Naše značka
TOÚ/006-24/Ko

Hradec Králové dne
14.11.2023

Vysvětlení, změna, doplnění č. 3 zadávací dokumentace k veřejné zakázce na stavební práce „II/295 Revitalizace „Polských mostů“ – ev.č. 295-014, 295-014B, 295-014C Přední Labská“.

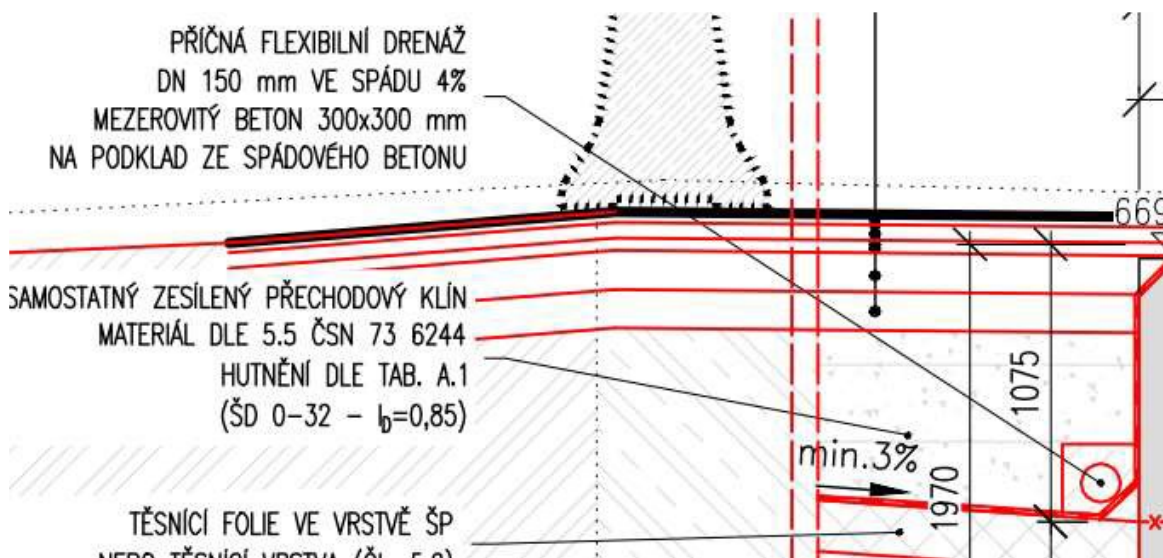
1, V SO 201.1, 201.2 a 202.2 je v položce 21331 DRENÁŽNÍ VRSTVY Z BETONU MEZEROVITÉHO (DRENÁŽNÍHO) popis:

dle VPR

plocha v řezu $0,40 \times 0,40 - 3,1415 \times 0,15 \times 0,15 \times 0,25 = 0,142$ [A]

Dle výkresů D.1.2.2.2.3 a D.1.2.1.2.3 je plocha v řezu $0,3 \times 0,3$

Prosíme zadavatele o přepočítání výměry u těchto položek a o sjednocení výkresové části se soupisem prací.

- 1) V souladu s čl. 1. bod e) Preambule (která byla uveřejněna na profilu zadavatele jako součást zadávací dokumentace), v případě rozdílu mezi výkazem výměr a ostatními částmi zadávací dokumentace, zejména projektovou dokumentací, platí informace uvedené ve výkazu výměr. Dotčené výkresy, které byly uveřejněny na profilu zadavatele jako součást projektové dokumentace, se upravují tak, aby byly v souladu s výkazem výměr. Upravené výkresy jsou součástí tohoto vysvětlení, změny, doplnění zadávací dokumentace.

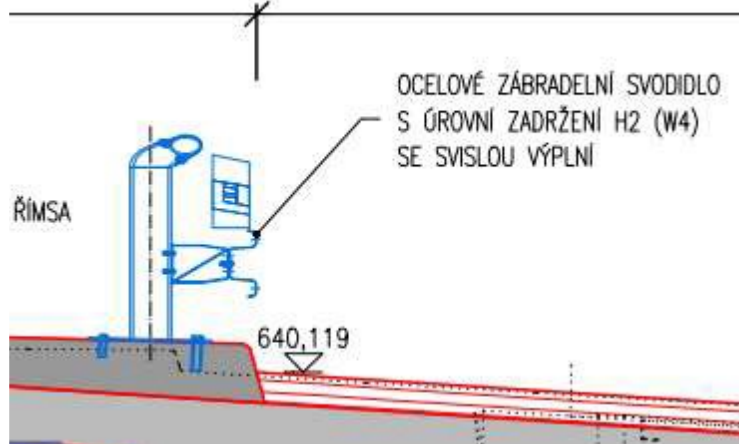
2, U SO 201 je ve VV v položkách 424179R, 42417A a 42417B týkajících se Mostních nosníků celkové množství 122,665 t, dokumentu D.1.2.1.3 Výkaz materiálu je uvedeno celkové množství 126162,1 kg. Prosíme o sjednocení množství v soupise prací a dokumentu Výkaz materiálu.

- 2) Množství v soupisu prací u položek č. 42417A a 42417B bylo upraveno dle čisté hmotnosti z výkazu výměr. Celkový součet hmotností je v soupisu prací součástí tří položek (č. 424179R, 42417A a 42417B). Procentuální sazby svarů a prořezu byly upraveny v položkách dle částí konstrukce. Výkaz výměr, který byl uveřejněn na profilu zadavatele jako součást zadávací dokumentace, se nahrazuje výkazem výměr, který je přílohou tohoto vysvětlení, změny, doplnění zadávací dokumentace. Dále se výkaz materiálu, který byl uveřejněn na profilu zadavatele jako součást projektové dokumentace (soubor D.1.2.1.3 Výkaz materiálu.pdf), nahrazuje výkazem materiálu (soubor D.1.2.1.3 Výkaz materiálu.pdf), který je součástí tohoto vysvětlení, změny, doplnění zadávací dokumentace.

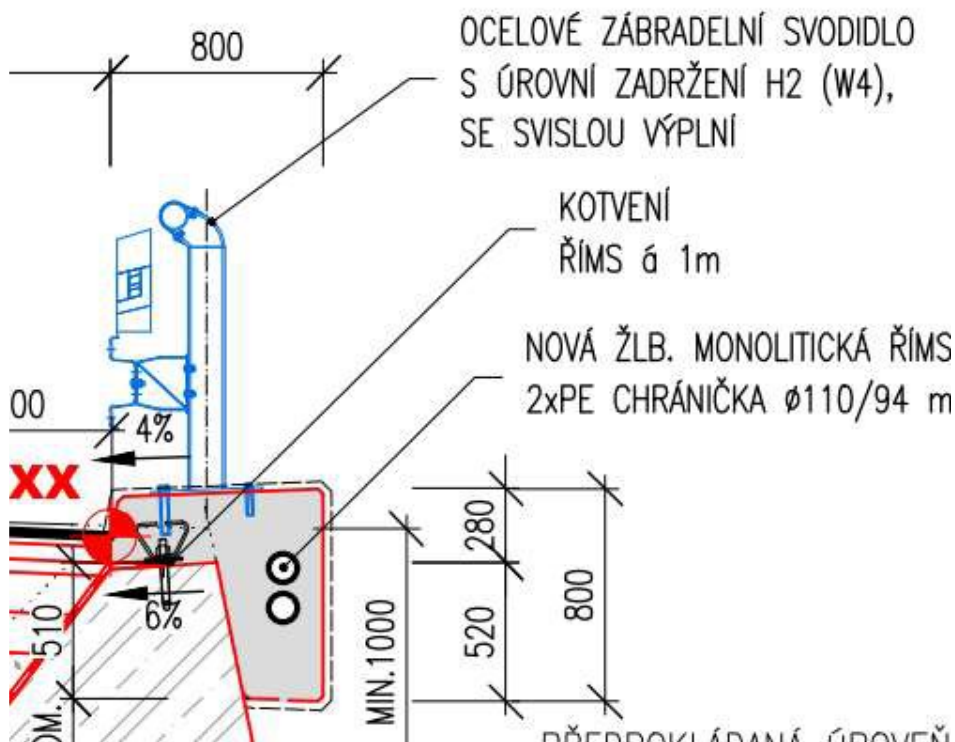
4, V SO 251 je v položce 015113 POPLATKY ZA LIKVIDACI ODPADŮ NEKONTAMINOVANÝCH – 17 05 04

VYTĚŽENÉ ZEMINY A HORNINY - III. TŘÍDA TĚŽITELNOSTI popis:

pol. 13173 (173-19)*1,9=292,600 [B]

V názvu této položky je zmíněna těžitelnost třídy III, ale odkaz je na položku 13173 HLOUBENÍ JAM ZAPAŽ I NEPAŽ TR. I, těžitelnos□ třídy I a zároveň u položky 13173 není množství 173m³, ale pouze 117m³.

Popis položky 13173:

dle PD

délka zdi 97,5=97,500 [A]

průměrná plocha odkopu na řezu 1,20=1,200 [B]

a*b=117,000 [C]

Prosíme zadavatele o upřesnění, jaké těžitelnosti a o jaké výměře budou položky 015113 a 13173.

- 4) V soupisu prací SO 251, SO 252 a SO 253 se upravuje položka 015113 (III. třída) na pol. 015111 (I. třída), a to včetně množství. Výkaz výměr, který byl uveřejněn na profilu zadavatele jako součást zadávací dokumentace, se nahrazuje výkazem výměr, který je přílohou tohoto vysvětlení, změny, doplnění zadávací dokumentace.
